## RELAZIONE DI PERIZIA

*“redigere apposita perizia tecnica al fine di accertare se il posto auto riservato ai disabili ubicato nel parcheggio di largo Cavallerizza nel Comune di Chieti sia idoneo per l'uso a cui è destinato”.*

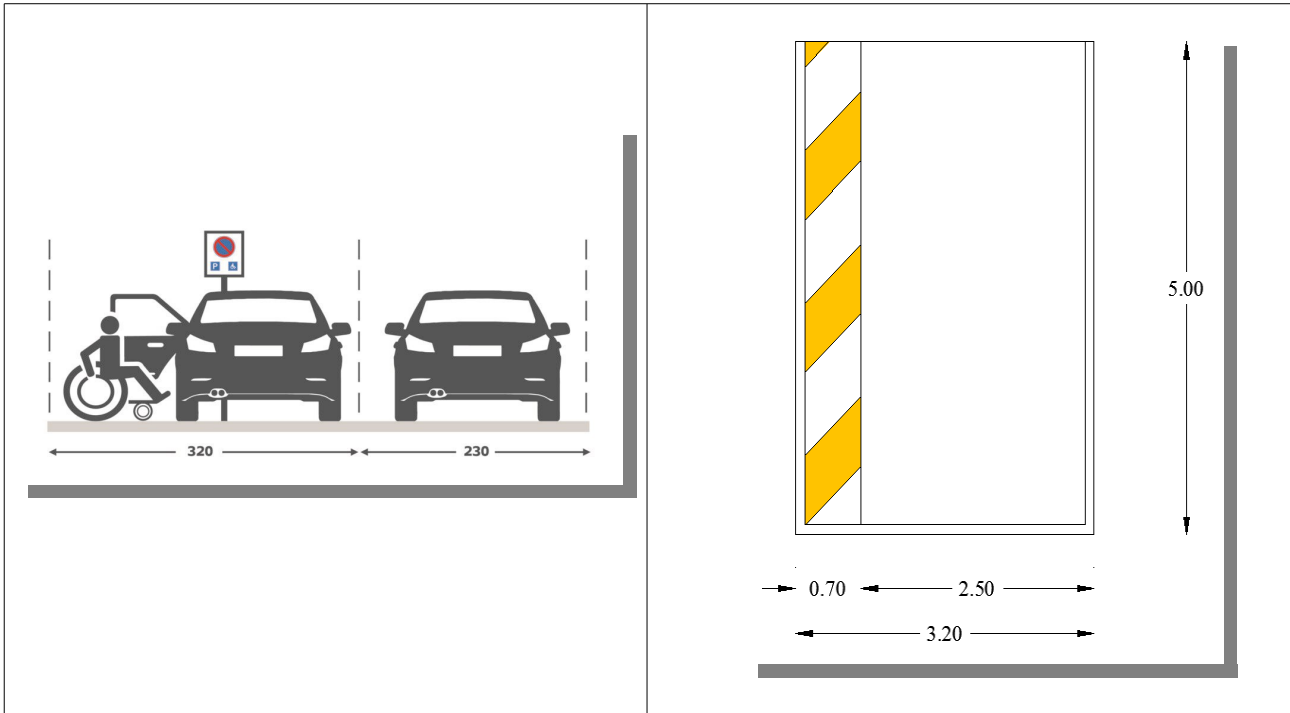
L'articolo 8.2.3, inoltre, descrive le caratteristiche dimensionali del singolo parcheggio e il numero di parcheggi da prevedere per i diversamente abili: "Nelle aree di parcheggio devono comunque essere previsti **posti auto di larghezza non inferiore a m 3,20**, riservati gratuitamente ai veicoli al servizio di persone disabili. **Detti posti auto, opportunamente segnalati, sono ubicati in aderenza ai percorsi pedonali e nelle vicinanze dell'accesso dell'edificio o attrezzatura. Al fine di agevolare la manovra di trasferimento della persona su sedia a ruote in comuni condizioni atmosferiche, detti posti auto riservati sono, preferibilmente, dotati di copertura.**"

Quindi il parcheggio disabili oltre al rispetto delle dimensioni, deve essere segnalato e messo **accanto a percorsi pedonali o nelle vicinanze di apposite attrezzature.**

deve avere **dimensioni minime pari a 3.20 metri di larghezza per 5,00 metri di lunghezza**; nei 3,20 metri di larghezza bisogna considerare la larghezza minima di un parcheggio che è pari a 2,50 metri ed un aggiunta di 70 cm per agevolare la manovra di trasferimento della persona, come da schemi di seguito riportati:
